Sheet: /
 File: GPSD03-pllmod.sch

Title: PLL modificatie GPSD03

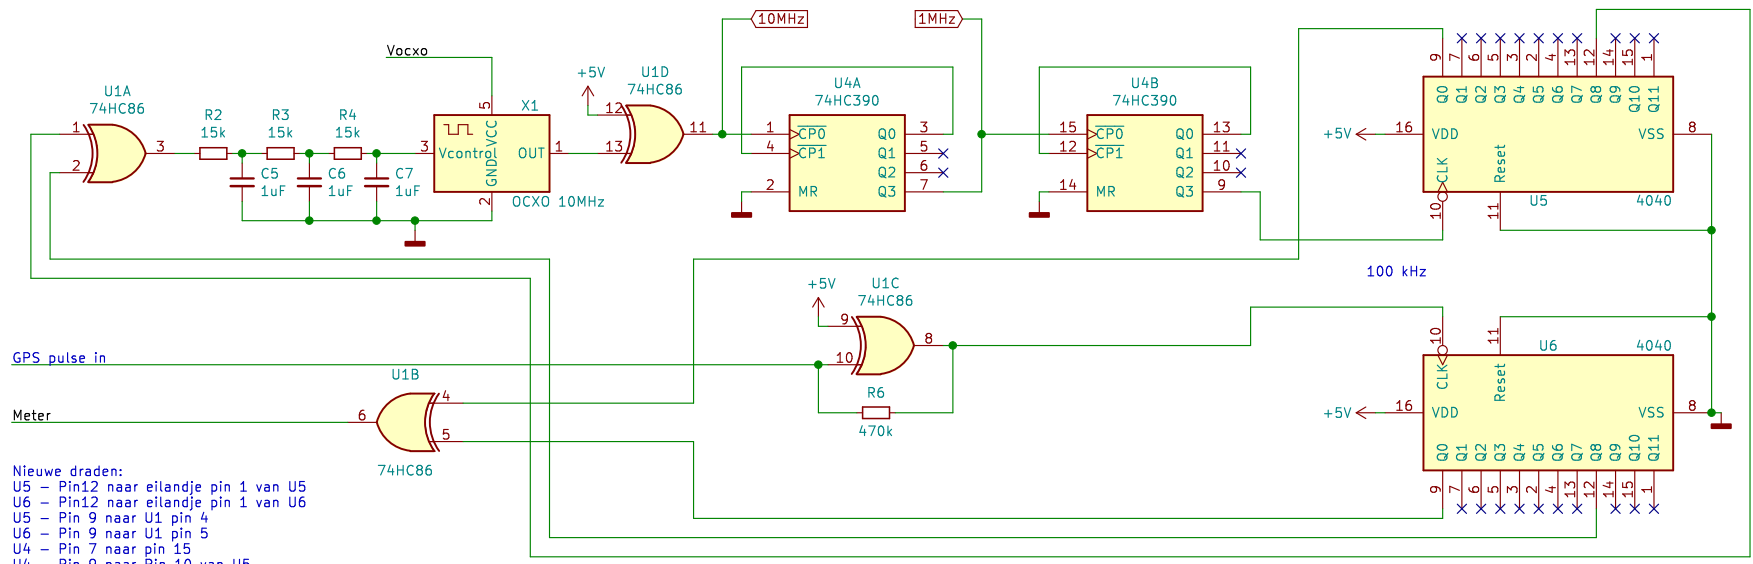
Links boven het PLL gedeelte zoals het in het originele ontwerp bedacht was met een 10 MHz signaal uit de GPS module.

Links onder hoe het er na de modificatie uit moet komen te zien om met een 100 kHz signaal vanuit de GPS te kunnen werken.

C10 moet vervangen worden door een 0 ohm weerstand. C11 moet vervangen worden door een 0 ohm weerstand. R5 komt te vervallen.

Van de IC's U1, U4, U5 en U6 moeten een aantal pinnen vrijgezet worden van de eilandjes met wire-wrap draad volgens het nieuwe schema verbonden worden.

U1 - Pin 4 en pin 5 los van de print.
 U4 - Pin 9 en pin 15 los van de print.
 U5 - Pin 1 volledig verwijderd en pin 10 los van de print.
 U6 - Pin 1 volledig verwijderen.

Bij U5 en U6 moet pin 1 volledig van het IC verwijderd worden omdat we het eilandje nodig hebben voor de nieuwe verbinding.

Nieuwe draden:
 U5 - Pin12 naar eilandje pin 1 van U5
 U6 - Pin12 naar eilandje pin 1 van U6
 U5 - Pin 9 naar U1 pin 4
 U6 - Pin 9 naar U1 pin 5
 U4 - Pin 7 naar pin 15
 U4 - Pin 9 naar Pin 10 van U5
 U1 - Pin 8 (of R6) naar pin 10 van U6

C10 - 0R
 C11 - 0R
